定款、業務規程及び送配電等業務指針 変更案の概要について

2024年12月4日

電力広域的運営推進機関

【送配電等業務指針第174条の2】<変更>

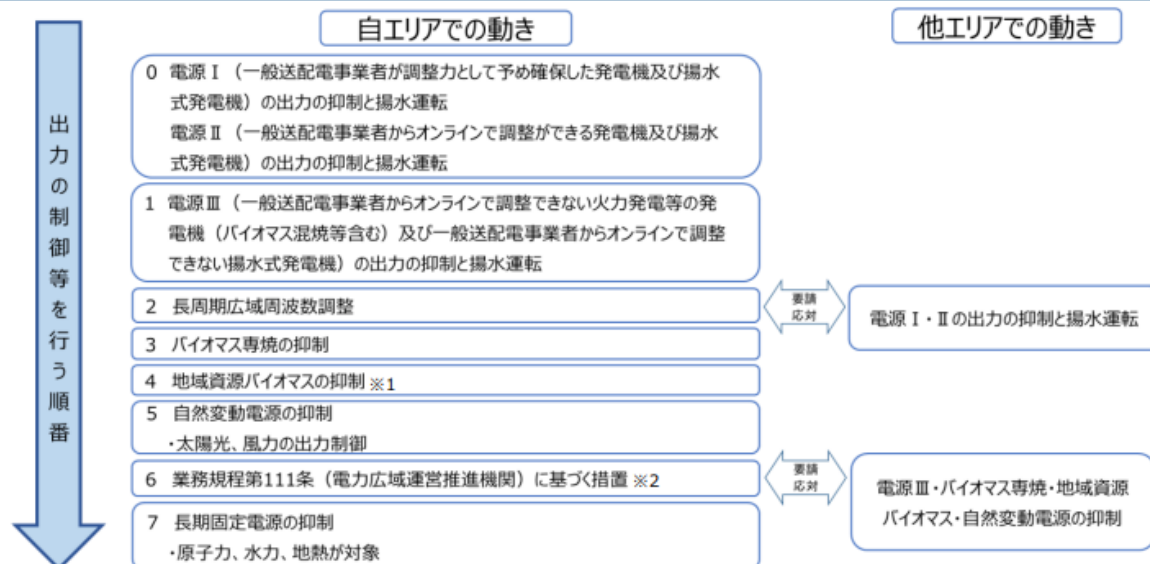
- 一般送配電事業者は、長周期広域周波数調整により、供給余剰が見込まれるエリアの余剰電力を受電するにあたり、必要に応じて調整電源 ※¹に加え、非調整電源※²の出力を抑制して、余剰電力を受電することを規定。
 - ※1 一般送配電事業者及び配電事業者が調整力としてあらかじめ確保する発電設備等（旧電源Ⅰ、Ⅱ相当）。
 - ※2 一般送配電事業者及び配電事業者が調整力としてあらかじめ確保していない発電設備等（旧電源Ⅲ（一般送配電事業者からオンラインで調整できない電源）相当）。
- 併せて、一般送配電事業者は、本機関による下げ代不足融通指示により、供給余剰が見込まれるエリアの余剰電力を受電するにあたり、必要に応じて再エネを出力制御して余剰電力を受電することを明記。

【業務規程第124条】＜変更＞

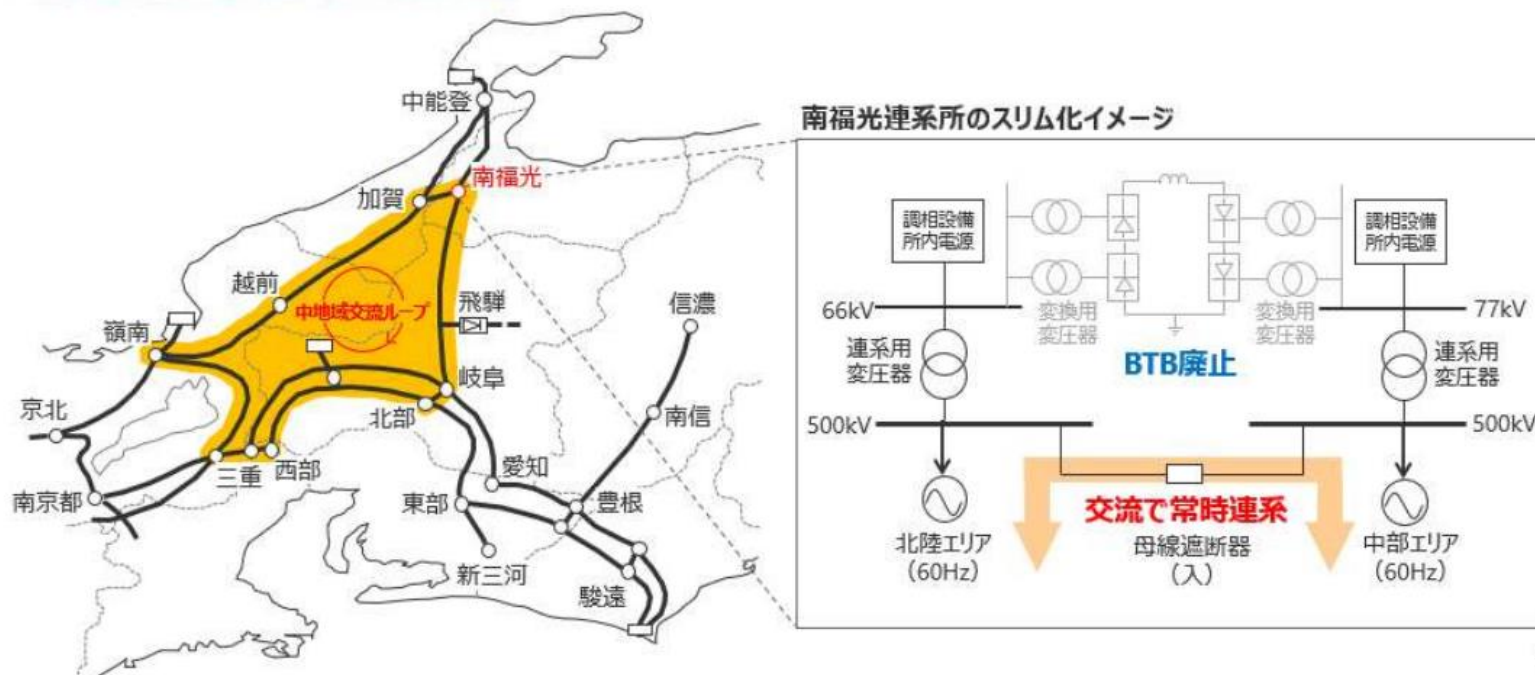
- 中地域交流ループ運用の開始に伴い、中部・北陸・関西間の各連系線の運用容量等を3つのフェーズ潮流で管理することを規定。
- 南福光BTBの廃止に伴い、中部北陸間連系設備の対象設備の記載ぶりを見直し。

2. 中地域交流ループ後の管理方法

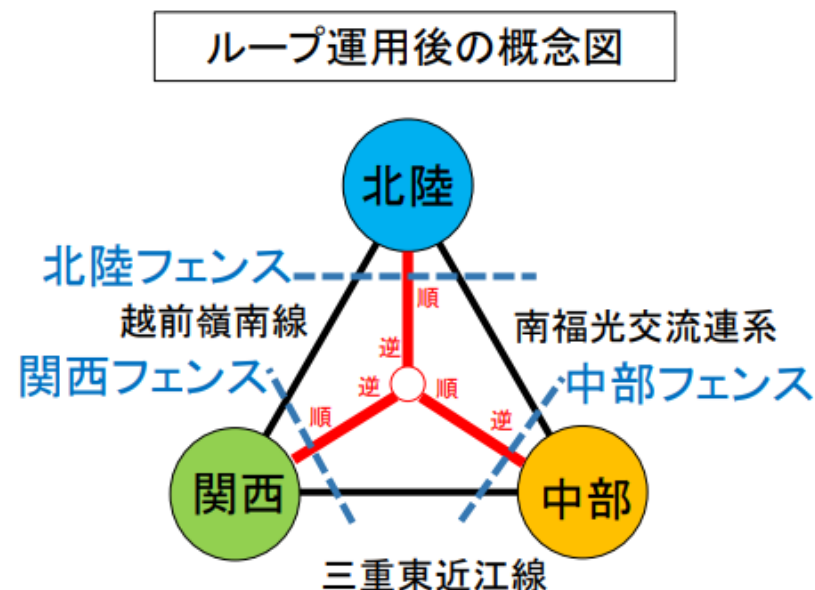
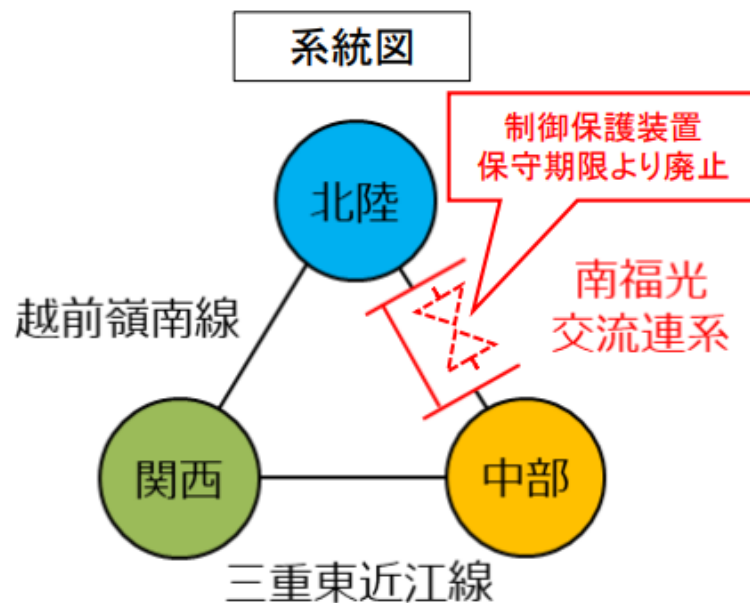
- 現状、中地域エリアでは、北陸フェンスおよび個別連系線にて、運用容量等を管理。
- 交流ループ後は、三つのフェンス（中部・北陸・関西）で運用容量等を管理。
- 2回線故障（ルート断）等の放射状系統時も、各フェンスの運用容量等で管理可能。
- フェンス潮流の方向は、現状の北陸フェンスおよび放射状系統におけるエリア順番の考え方※を踏襲

※中部フェンス 順方向:送電方向(北陸・関西向)、逆方向:受電方向(中部向)
 北陸フェンス 順方向:受電方向(北陸向)、逆方向:送電方向(中部・関西向)
 関西フェンス 順方向:受電方向(関西向)、逆方向:送電方向(中部・北陸向)

【業務規程第157条】<変更>

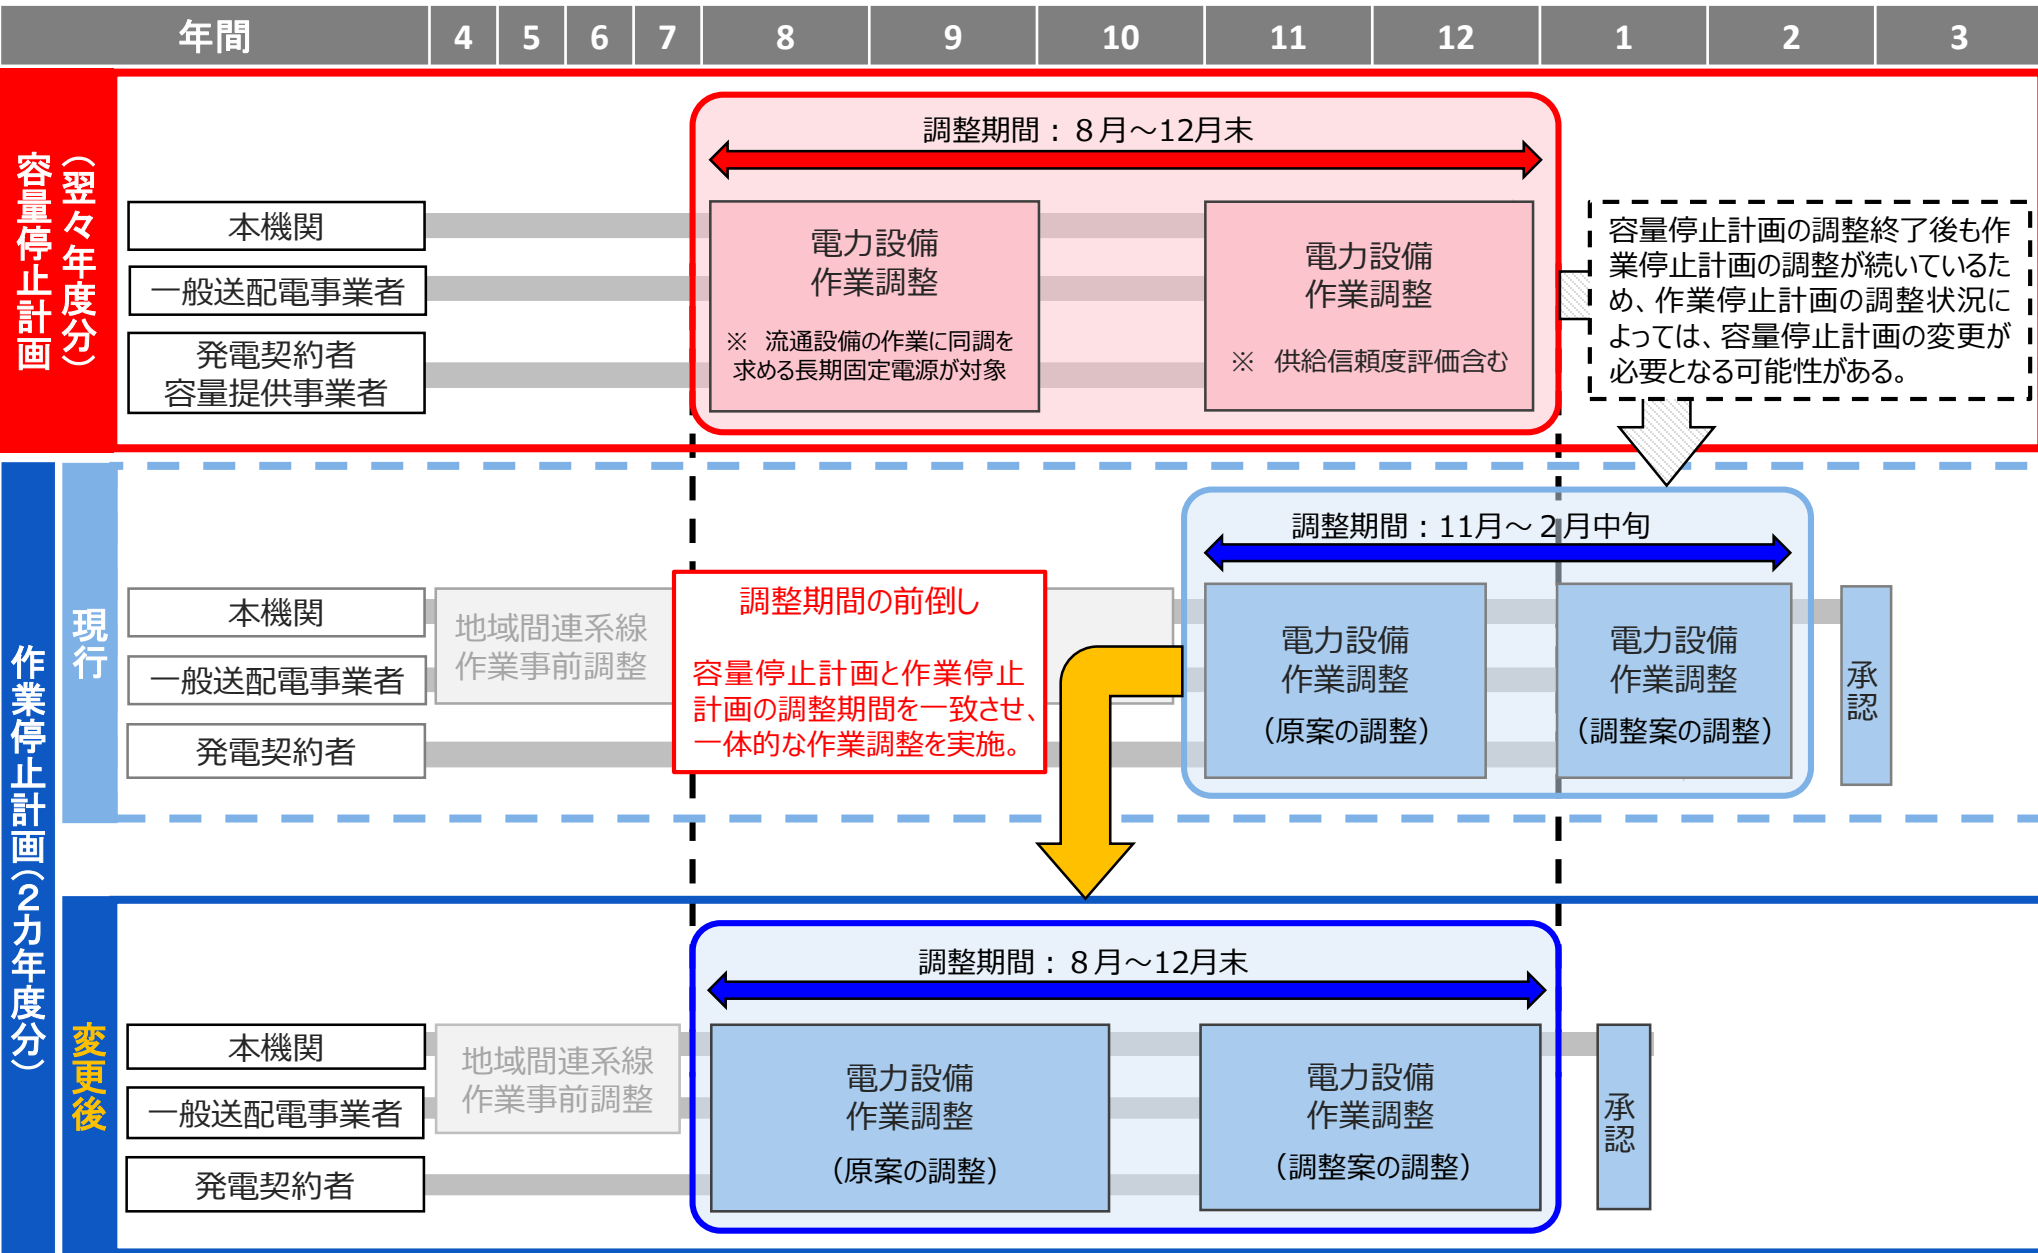
- 容量停止計画の調整スケジュールと合わせるかたちで、作業停止計画の調整スケジュールに関する規定を見直し（11～2月中旬 ⇒ 8～12月末へ前倒し）※。

※ 容量停止計画は翌々年度分、作業停止計画は翌年度分と翌々年度分の2か年分を毎年調整しており、これらを同時期に一体で調整することとするもの。
